1201 F/1201 FP

The new model 1201 F offers important improvements in comparison to the previous model (1200 F).

STOCK DROP MODIFICATION

Fig. 1

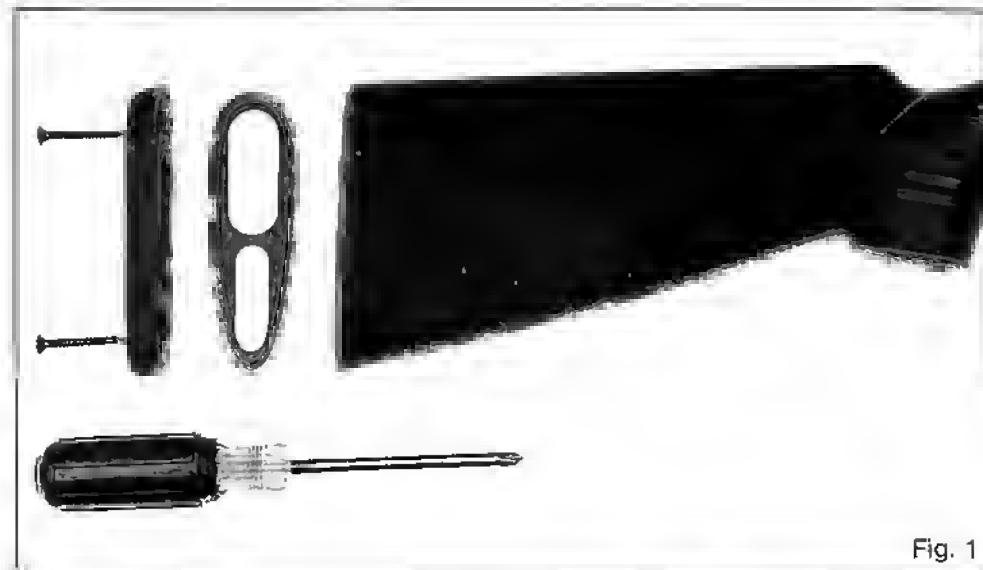
- Barrels are now available in 67, 71 and 76 cm. (26", 28" or 30")
- Raised ventilated rib
- Mobilchoke™ interchangeable chokes on request
- Variable length of pull by using modular spacers between stock and recoil pad
- Variable heel drop (3 measurements) by using the appropriate modification set (plate+spacer)

In order to modify the drop it is necessary to use the appropriate modification set consisting of a metal plate and a plastic spacer.
